Determinazione dirigenziale	n. DET-AMB-2016-1120 del 20/04/2016
Oggetto	D.Lgs. 152/2006 e s.m.i. - L.R. 21/2004 e s.m.i. CMV Energia & Impianti S.r.l. di Cento (FE). Quinta modifica non sostanziale AIA n. 10688 del 27/11/2013 per esercizio della discarica per lo smaltimento (D1) e il recupero (R5/R11) di rifiuti non pericolosi, in Comune di Sant'Agostino (FE), località Molino Boschetti, via Ponte Trevisani 1.
Proposta	n. PDET-AMB-2016-1158 del 20/04/2016
Struttura adottante	Struttura Autorizzazioni e Concessioni di FERRARA
Dirigente adottante	PAOLA MAGRI

Oggetto: D.Lgs. 152/2006 e s.m.i. - L.R. 21/2004 e s.m.i. Società **CMV Energia & Impianti S.r.l.** di Cento (FE). **Quinta modifica non sostanziale dell'AIA n. 10688 del 27/11/2013** per l'esercizio della discarica per lo smaltimento (D1) (Punto 5.4 dell'Allegato VIII alla Parte Seconda del D.Lgs. 152/2006 e s.m.i.) e il recupero (R5/R11) di rifiuti non pericolosi, in Comune di Sant'Agostino (FE), località Molino Boschetti, via Ponte Trevisani 1.

Allegato 5 - “Planimetria acque meteoriche”

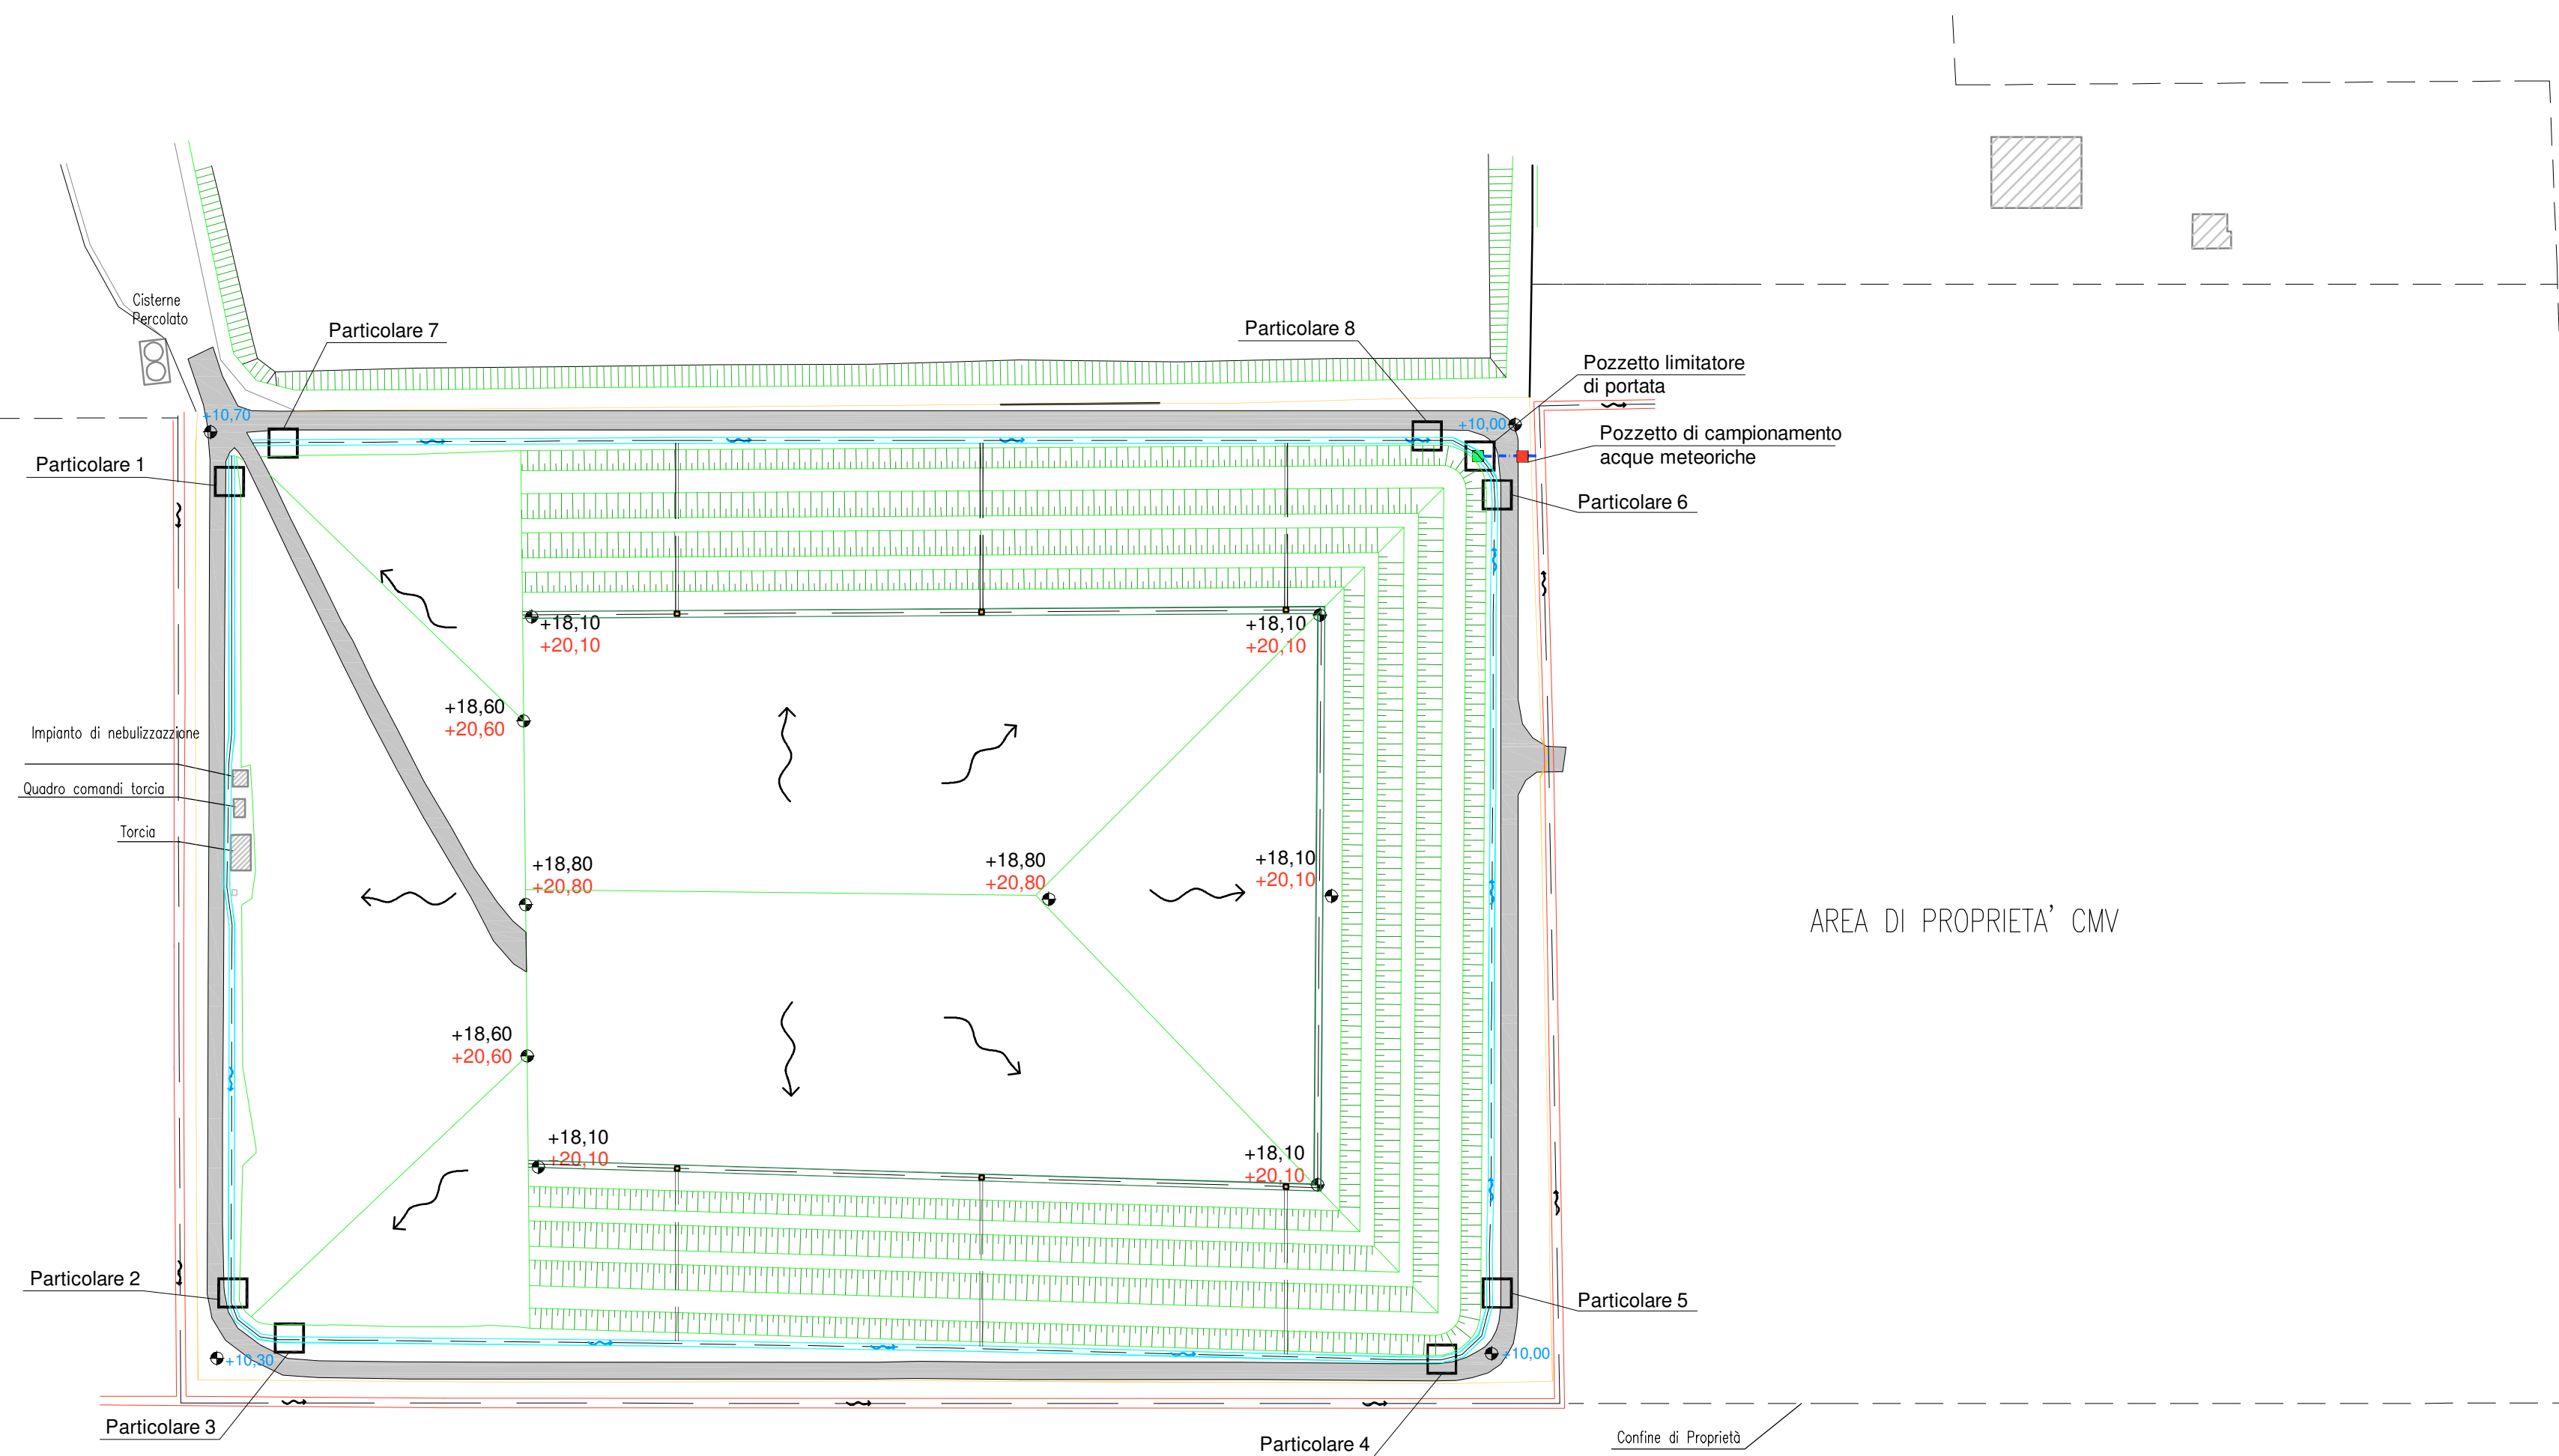
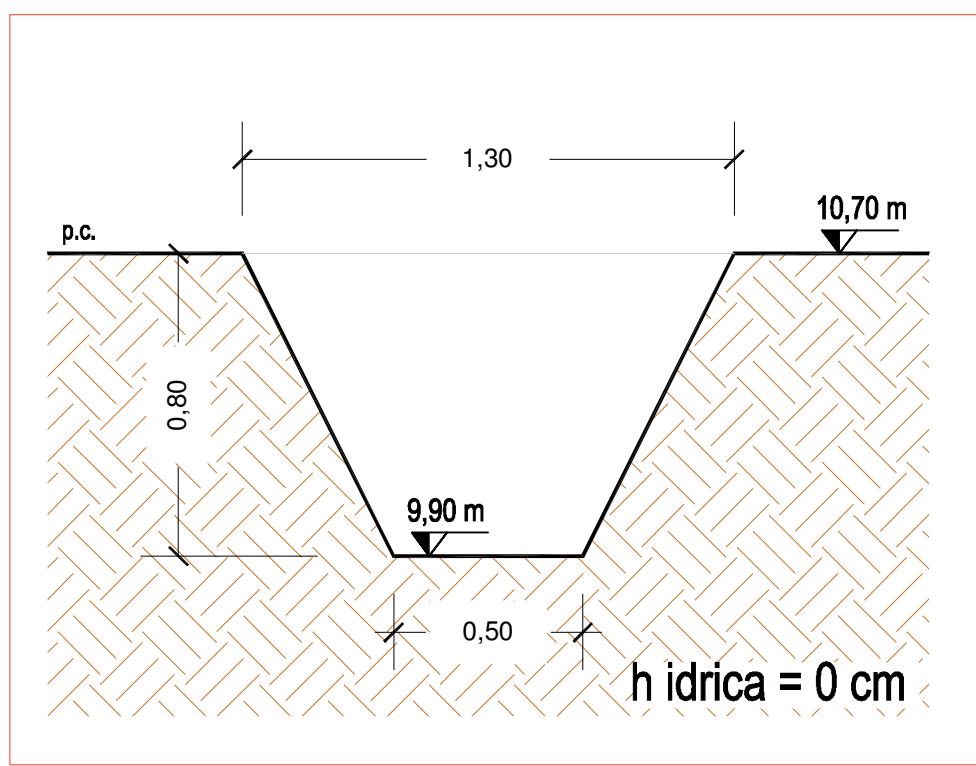
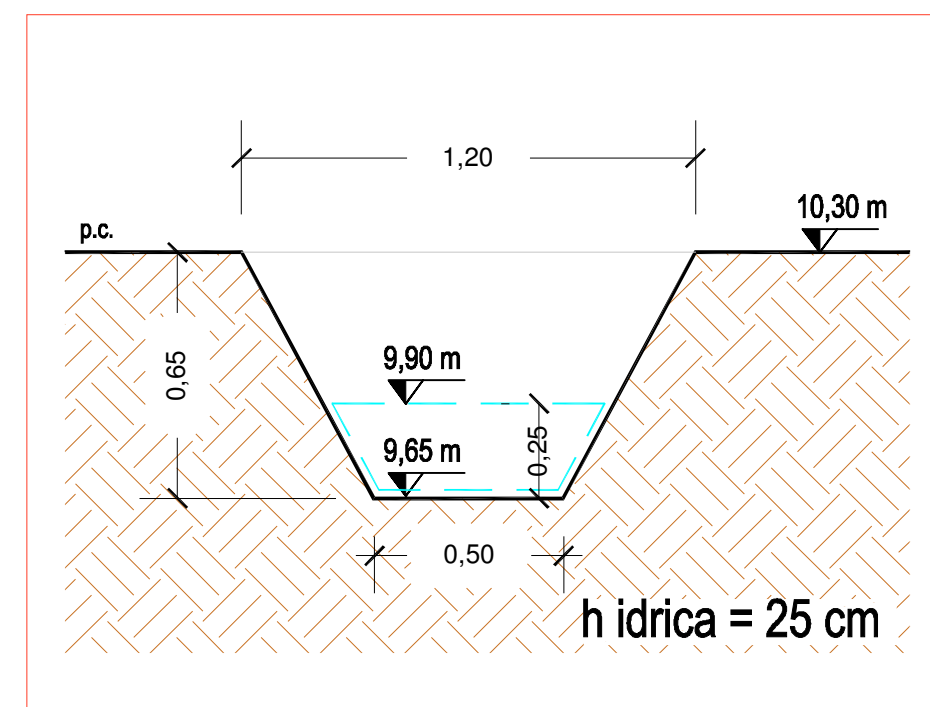
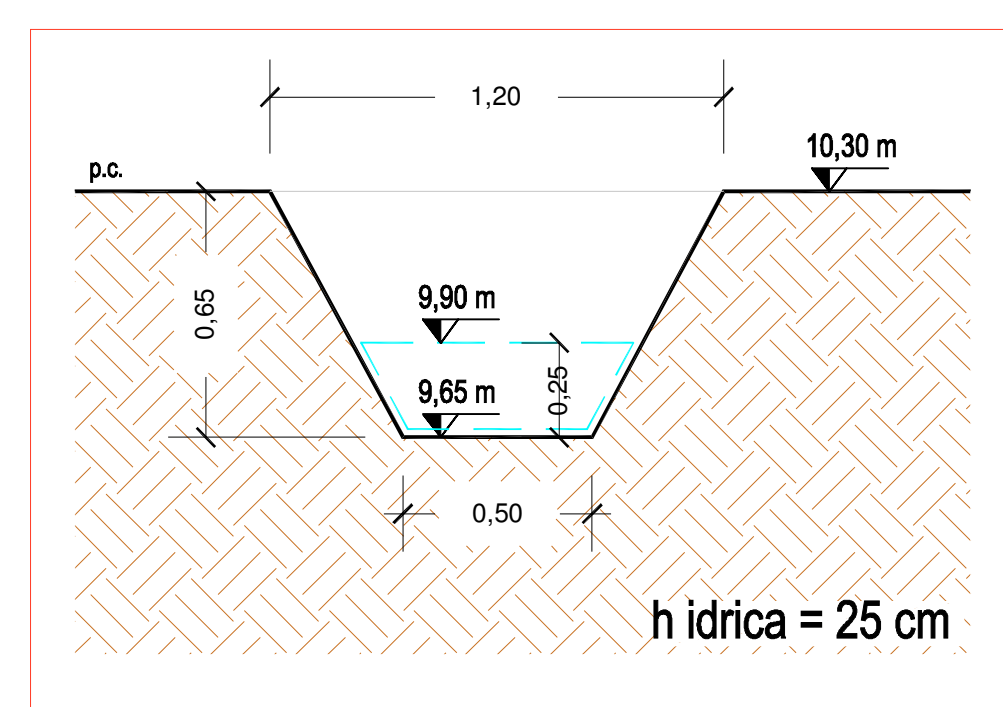
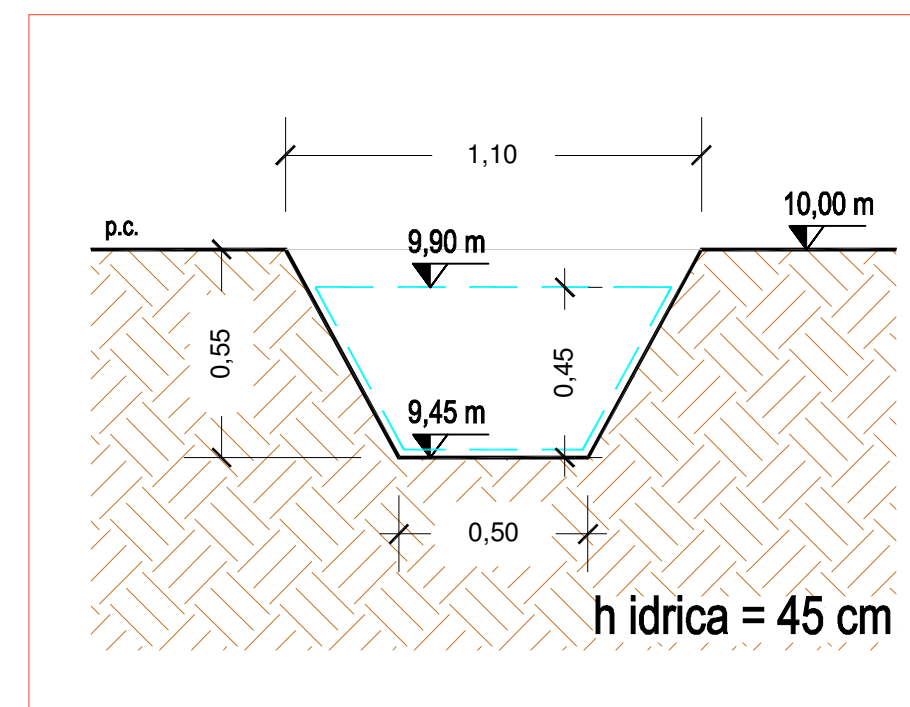
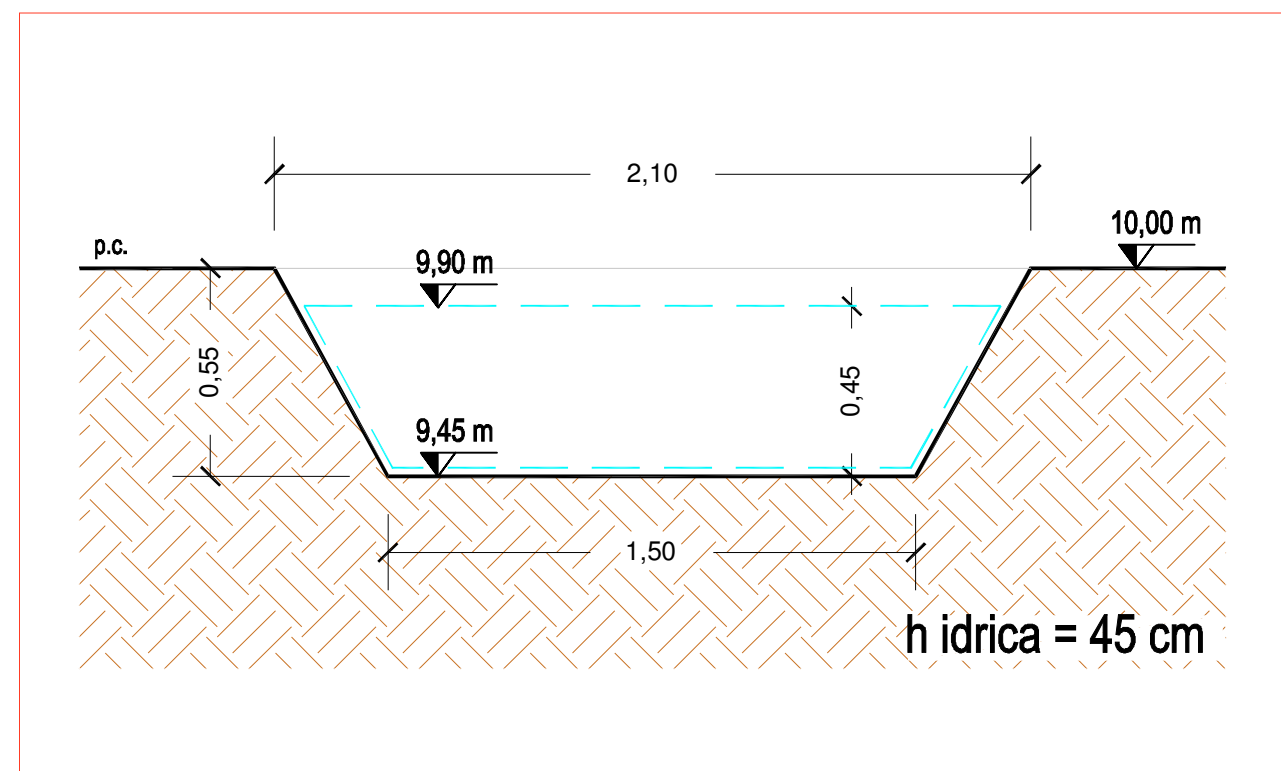
L'area ove si trova la Discarica 2 è ben drenata da un'efficiente rete di scolo delle acque meteoriche riportata nell'**Allegato 5 - "Planimetria acque meteoriche"**. Si è pertanto conservato l'assetto originario della rete scolante, modificando il tracciato dei fossati esistenti solo in corrispondenza dell'area recintata. La rete di raccolta delle acque meteoriche della Discarica è data da 2 sistemi scolanti perimetrali concentrici distinti (esterno e interno): la rete di raccolta esterna è composta da 4 scoli a sezione trapezoidale, a ovest - sud-ovest e sud - sud-est della Discarica 2 è posta come confine di proprietà del Gestore, raccoglie le acque meteoriche che ricadono sulla strada perimetrale attorno alla discarica medesima e le va a scaricare nel Canale di Cento mediante fosso di scolo interpodereale, mentre la rete di raccolta interna è composta da 4 fossi interni a sezione trapezoidale, collegati tra loro a formare un unico bacino di raccolta e laminazione, che raccolgono le acque meteoriche di ruscellamento della Discarica 2 e, mediante tubazione interrata in PVC DN 400 (di progetto), le recapitano nella rete di raccolta esterna (fosso interpodereale), la quale la invia la Canale di Cento. La tubazione interrata presenta un pozzetto limitatore di portata e un pozzetto di campionamento delle acque meteoriche di ruscellamento della Discarica 2. Al fine di minimizzare il fenomeno di ruscellamento delle acque meteoriche e la conseguente erosione degli argini perimetrali, con l'istanza di quinta modifica non sostanziale il Gestore ha proposto, a copertura finale

completata, la realizzazione di un fosso perimetrale (di progetto) posto in sommità della Discarica 2, come riportato nell'**Allegato 5 - "Planimetria acque meteoriche"**. Tale fosso, a sezione trapezoidale, sarà scavato nello strato di terreno della copertura finale (a circa 4,00 m dall'unghia degli argini perimetrali) e sarà provvisto di 6 pozzetti di raccolta (0,80 m x 0,80 m) che saranno collegati a 6 tubazioni in PVC (alloggiate in trincee di scarpata inserite nello strato di terreno di ricopertura finale degli argini perimetrali) che andranno a scaricare l'acqua meteorica raccolta nella rete di raccolta interna. Inoltre per allontanare velocemente le acque meteoriche d'infiltrazione che arriveranno allo strato di drenaggio delle acque meteoriche del capping finale, il Gestore ha proposto anche di inserire in tale strato un tubo fessurato in HDPE DN160 (posto perimetralmente alla sommità della discarica) che sarà collegato, mediante un tratto di tubo dello stesso diametro, alle tubazioni in PVC in scarpata che recapitano l'acqua meteorica raccolta nella rete di raccolta interna posta alla base della Discarica 2.

- II. Modifica della copertura degli argini perimetrali mediante l'utilizzo aggiuntivo di una geostuoia grimpante, descritta al **Paragrafo A.2.2.3**.
- III. Modifica della rete delle acque meteoriche mediante la realizzazione di un fosso perimetrale (di progetto) posto in sommità della Discarica 2, descritta al **Paragrafo A.2.2.9**.
